**REGULERINGSFORSLAG TIL
OFFENTLEG ETTERSYN**

Fagnotat

Vår referanse: PLAN-2023/10654-86
Sakshandsamar: Sigrid Halldorsson
Dato: 15.09.2025

**Forslag til detaljregulering – offentlig ettersyn
Ytrebygda. Gnr. 111, Bnr. 96 mfl., Kokstadflaten Nord,
Reguleringsplan arealplan-ID 71270000**

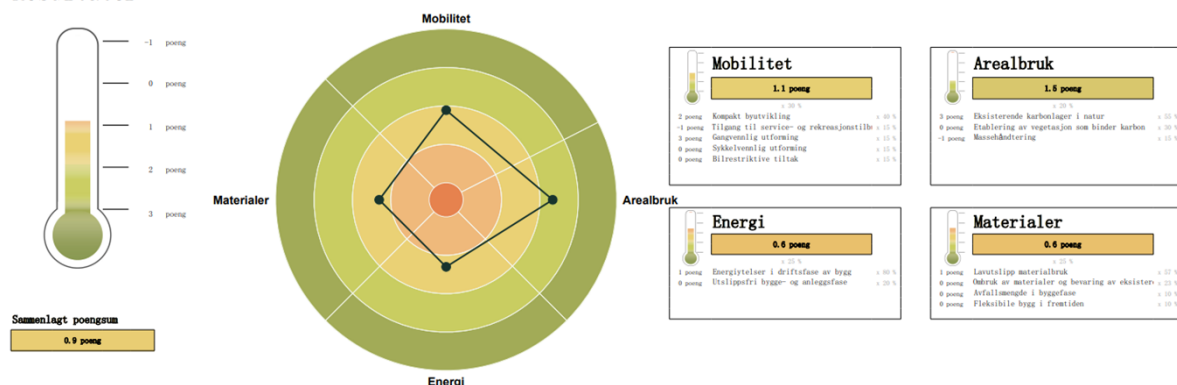
Gjennomføring av planforslaget vil gje auka avrenning grunna auka mengd av tette flater. Det skal vere lokal handtering av overvatn innanfor kvart felt. Bygg i felt KBA vil blokkere avrenning for områda nordaust for eksisterande bygg. Konsekvensen er at avrenning mot kulvert under tilkomstvegen til bybanen vert redusert, og avrenning ut tilkomstvegen og sørover vil auke. Føreslegne tiltak vil gje endring i grenser mellom nedbørsfelt. Kulverten vil ha kapasitet til å handtere ein framtidig 200 års flaum dersom utbygginga ikkje fører til auka avrenning. Avrenning ved ein flaumsituasjon ut tilkomstvegen og sørover vil ikkje aukast.
